Oggetto: Impianto Pilota Geotermico denominato Castel Giorgio così come definito dall'art.9 del D. Lgs. n. 28 del 03/03/2011, da realizzarsi in Provincia di Terni, nel Comune di Castel Giorgio (TR)/ Osservazioni su II° ripubblicazione in scadenza 08.07.2014.

OSSERVAZIONI

AI SENSI DELL'ART.24 (CONSULTAZIONE) DEL D.LGS. 152/2006 E SS. MM. E II.
ALL' IMPIANTO PILOTA GEOTERMICO DENOMINATO CASTEL GIORGIO
COSÌ COME DEFINITO DALL'ART. 9 DEL D.LGS. N. 28 DEL 3 MARZO 2011
COMUNE DI CASTEL GIORGIO (TR)
A SEGUITO DI RIPUBBLICAZIONE DOCUMENTAZIONE INTEGRATIVA
AVVENUTA IN DATA 09.05.2014
CON TERMINE PRESENTAZIONE OSSERVAZIONI DEL PUBBLICO
DELL' 08.07.2014

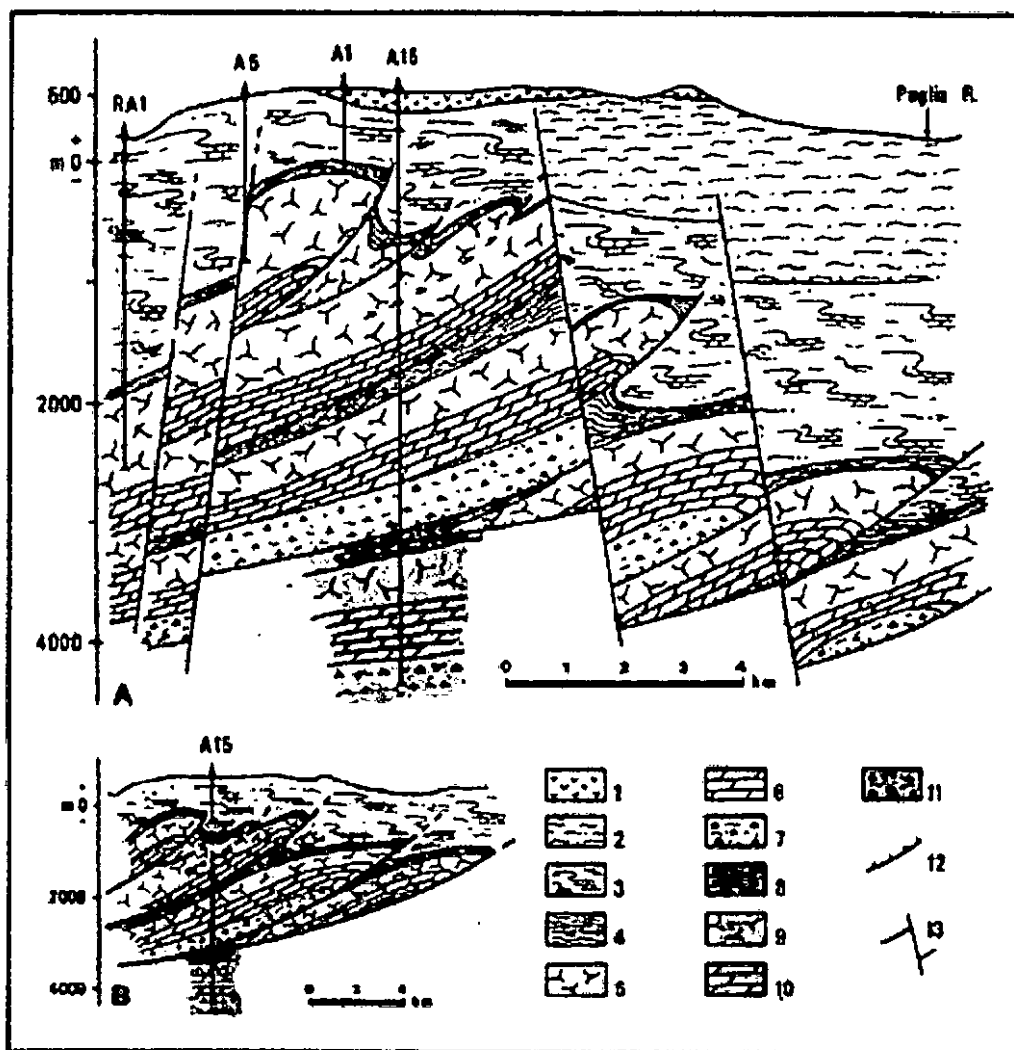
A pag. 65 si cita "...La sovrapposizione tettonica di queste unità carbonatiche costituisce un unico serbatoio geotermico di grande spessore (oltre 3700 m), caratterizzato da un gradiente geotermico molto basso ($< 0,3 \text{ }^\circ\text{C}/10 \text{ m}$) con temperatura variabile da 140°C a 210°C indicativo di una circolazione convettiva dei fluidi (Buonasorte et al. 1991)...."

La stessa figura citata da Buonasorte et al. 1989 (allegata), evidenzia la presenza di orizzonti scistosi a bassa permeabilità inframezzate alle serie carbonatiche, confermando le criticità sulla permeabilità del serbatoio e la continuità idraulica tra area di prelievo ed area di re-immissione.
